### **01 WYJAŚNIENIA DO TREŚCI SIWZ**

**Dotyczy:** postępowania o udzielenie zamówienia publicznego ogłoszonego w BZP nr **516941-N-2020** z dnia 27.02.2020 r. na realizację zadania pn.: „**Remont budynku OSP w Szablach Młodych etap II**”.

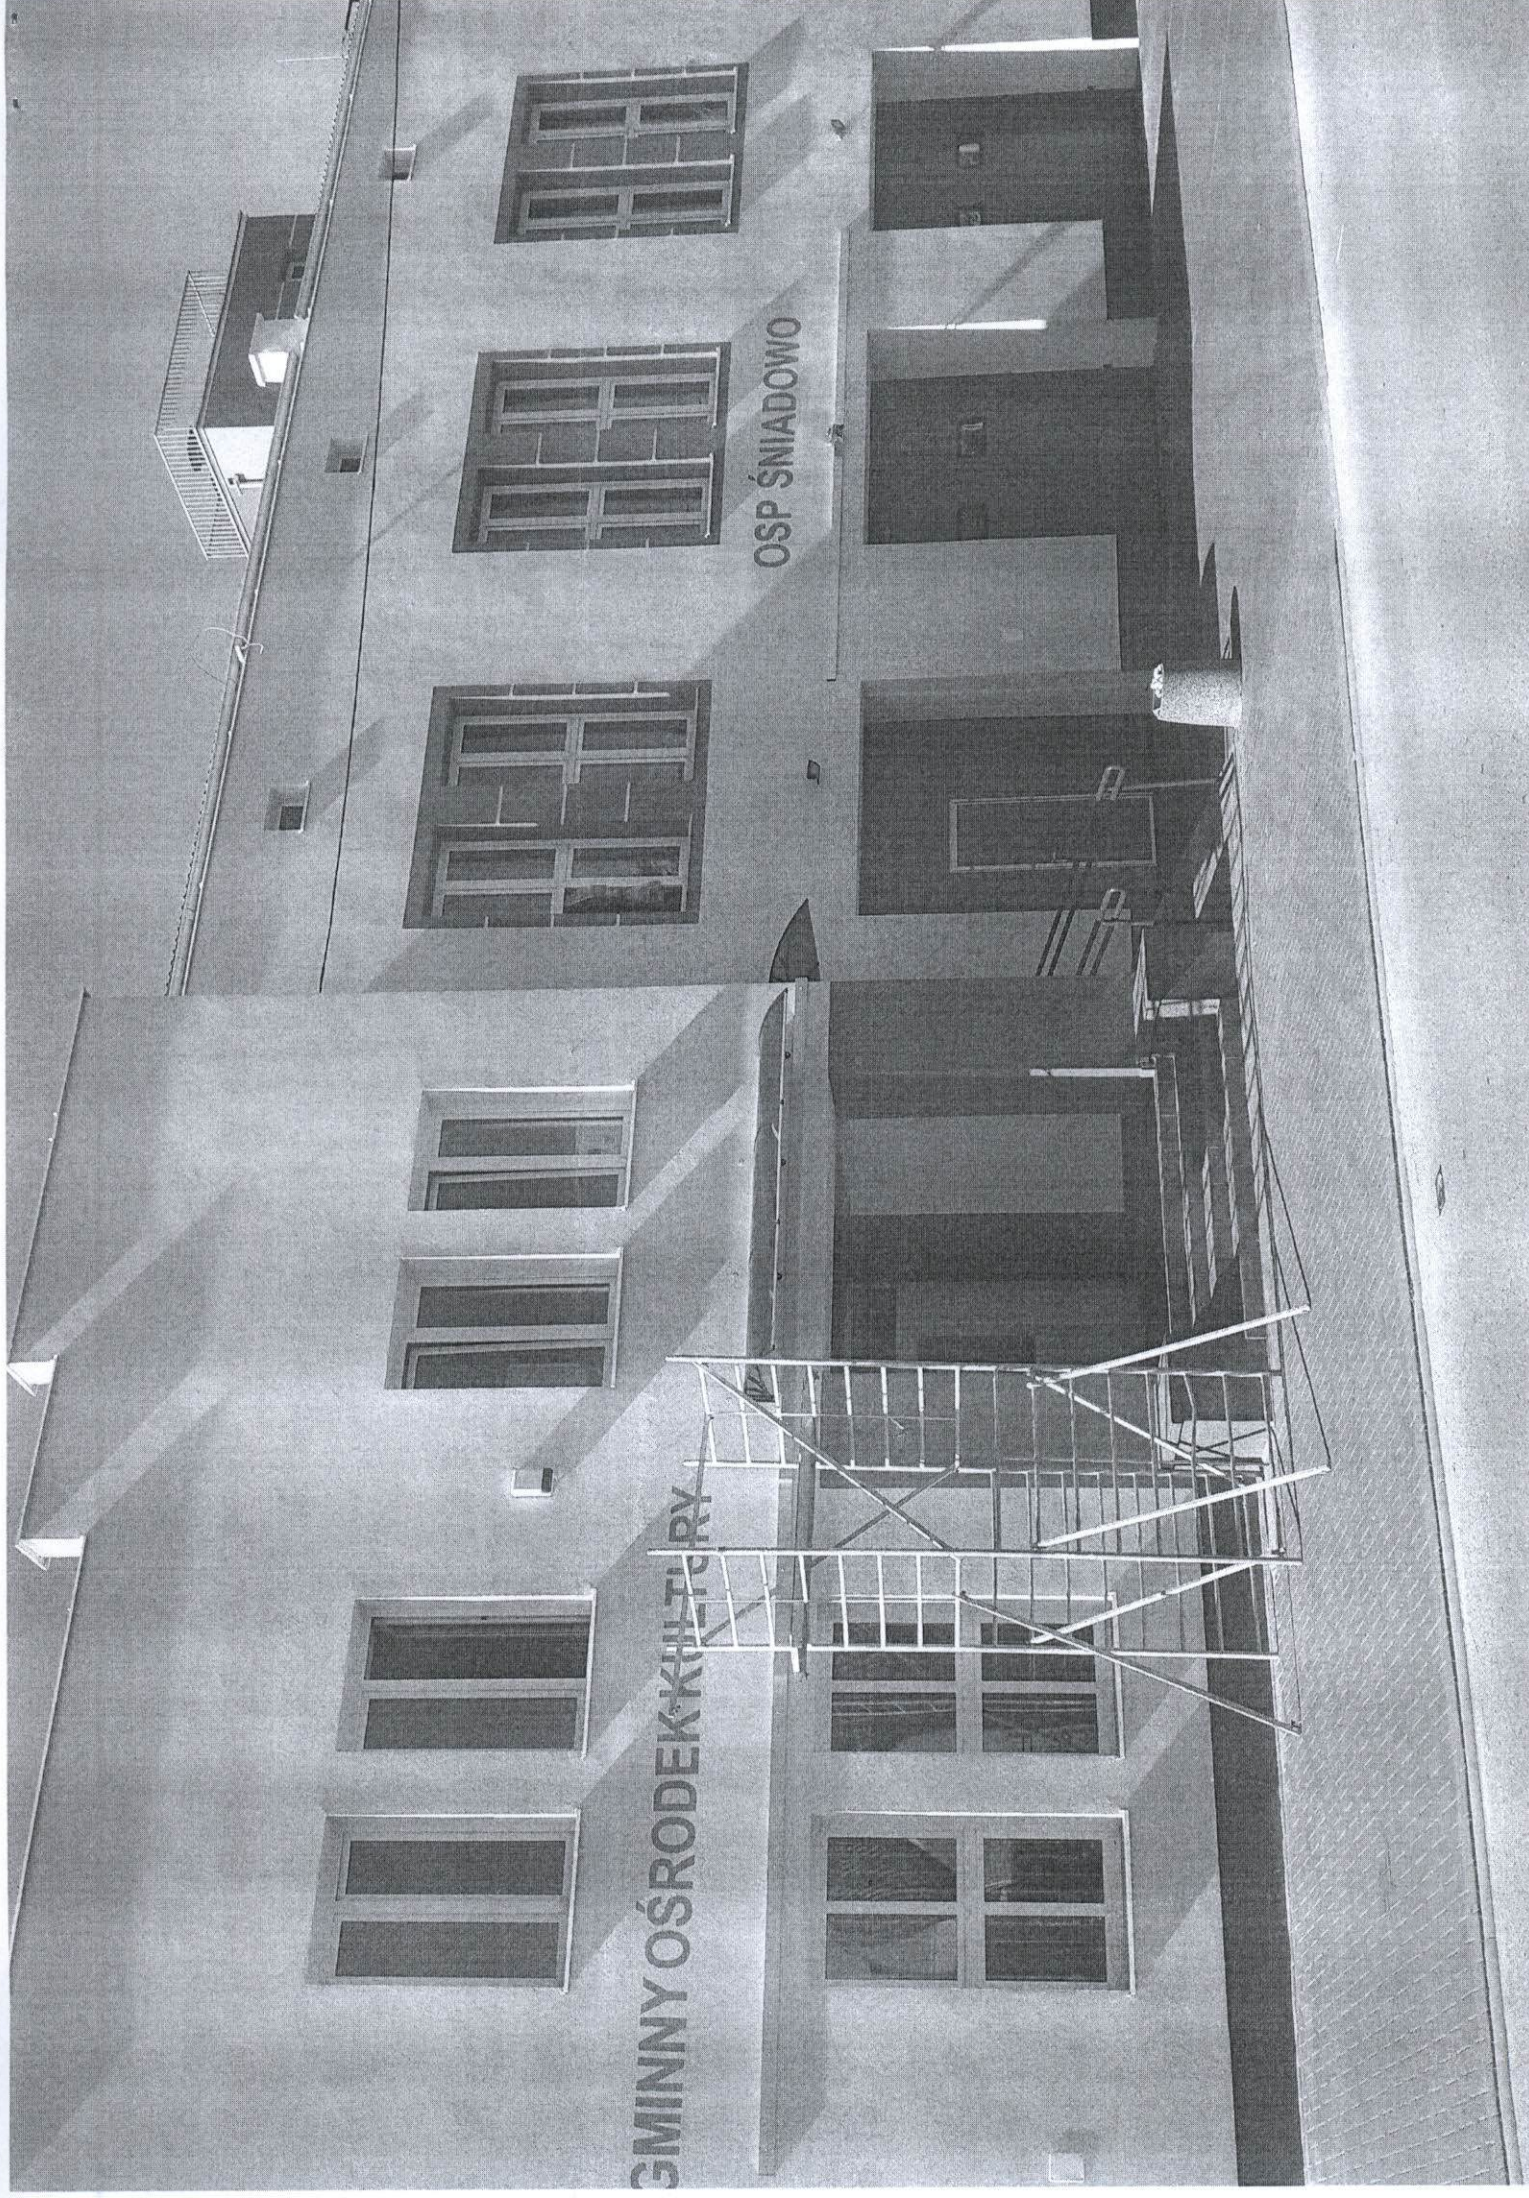
- 1) oczekiwań Inwestora w kwestii poz. 9 przedmiaru: napis/logo "SZABŁY MŁODE" - jak ma wyglądać? to w formie tablicy, czy trójwymiarowych liter? jakiego koloru? czy po ujęciu napisu "OSP" wymiary całościowe napisu zmniejszają się, czy nadal pozostaje 36x400cm itp.
- 2) podanie wymiarów/udostępnienie projektu jezdni, która ma być wyłożona kostką brukową, określenie ilości i rodzaju obrzeży/krawężników do tej jezdni.
- 3) czy malowanie elewacji nie dotyczy cokołu wokół budynku?

- 1) napis „SZABŁY MŁODE” pomalowany na ścianie z przygotowanego indywidualnego szablonu do malowania napisów, koloru szarego, nowy całkowity wymiar będzie wynosić 36x300 cm (w załączeniu zdjęcie z przykładowym napisem).
- 2) w projekcie budowlano-wykonawczym w planie sytuacyjny rys. nr 1 – przedstawia projektowaną powierzchnię utwardzoną (przed wejściem głównym do budynku), obsadzenie obrzeża betonowego o wymiarach 8x30x100cm na ławie piaskowej – 21,0mb oraz obsadzenie krawężnika betonowego (na płask) o wymiarach 15x30x100 na ławie betonowej – 18,0 mb (od strony drogi publicznej),
- 3) malowanie elewacji dotyczy również cokołu zgodnie z rys. nr 12 i 13 projektu budowlano-wykonawczego „Elewacja – Projekt”.
